Fjordgata 30 - håndtering av hovedkonstruksjoner i underetasje og kjeller - uttalelse fra Byantikvaren

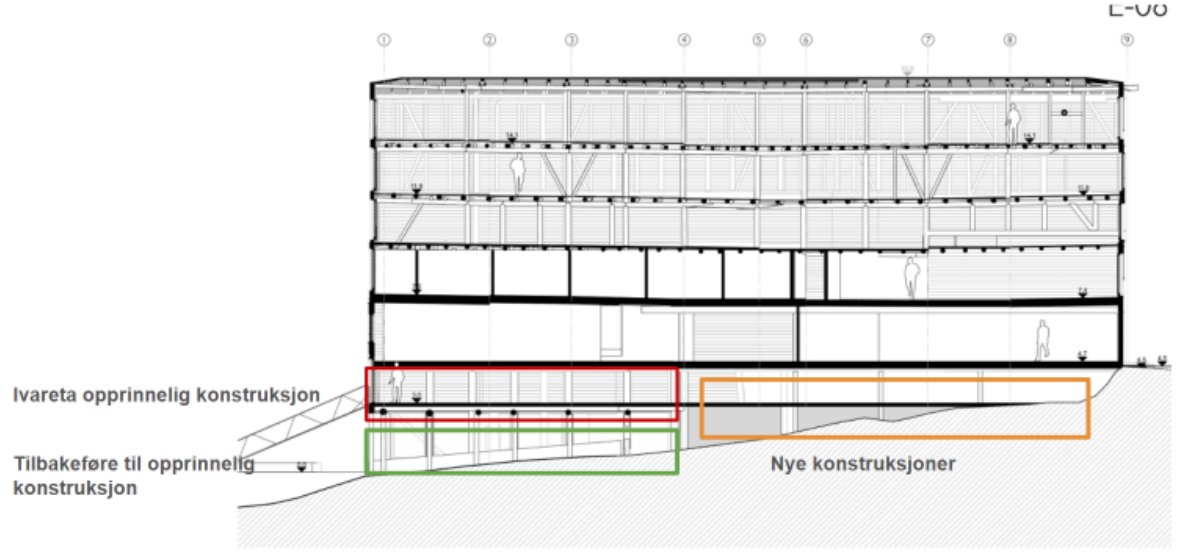
Bæresystemet under brygga, foran landkaret, ble også endret på 1980-tallet, med nye “stripefundamenter” i betong, hvor pælene står. Her er det stolper både i betong og tømmer, med til dels store skader i tømmerstolpene. Vi kjenner ikke til skadeomfanget og holdbarheten til betongkonstruksjonene.

Primær anbefaling

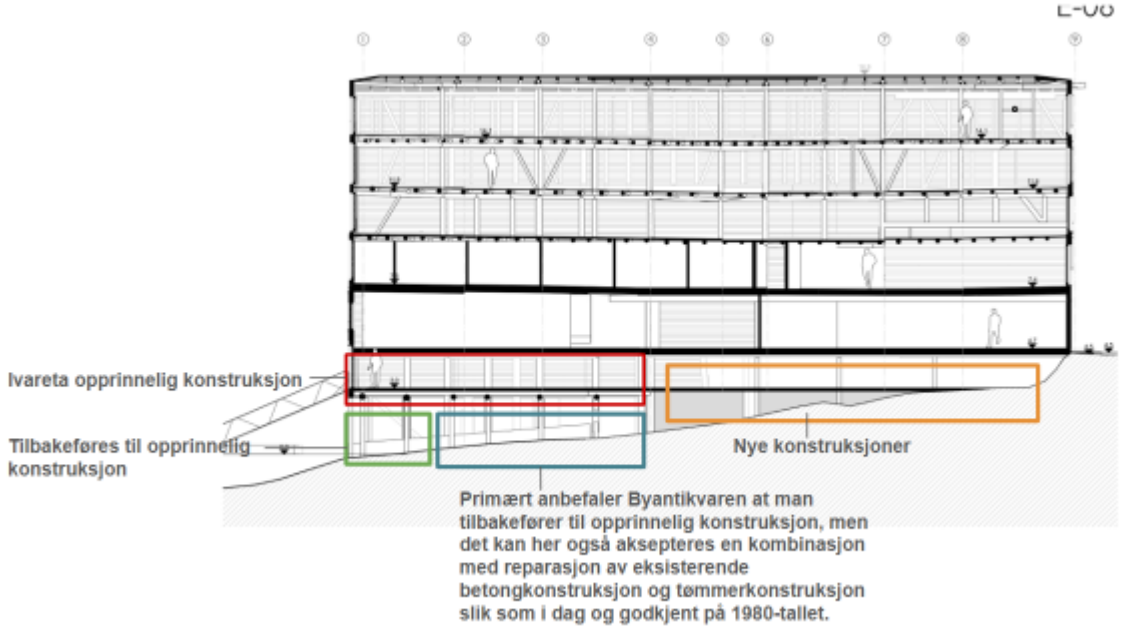
Vår klare anbefaling er at hele hovedkonstruksjonen mellom kanalen og landkaret reetableres som opprinnelig. Dette vil også gjøre fremtidig vedlikehold/istandsetting mer forutsigbart og enklere. Vi ser at kombinasjonen med betong og treverk i flomålet ikke gir en god og varig løsning. Dette vises også tydelig i Fjordgata 30.

Det er avgjørende at ytre del av stolpekonstruksjonen tilbakeføres, slik det har vært forutsatt gjennom hele prosessen. Selv om vi klart anbefaler en helhetlig tilbakeføring, kan det også aksepteres å reparere betongkonstruksjonene i de indre delene, mot landkaret.
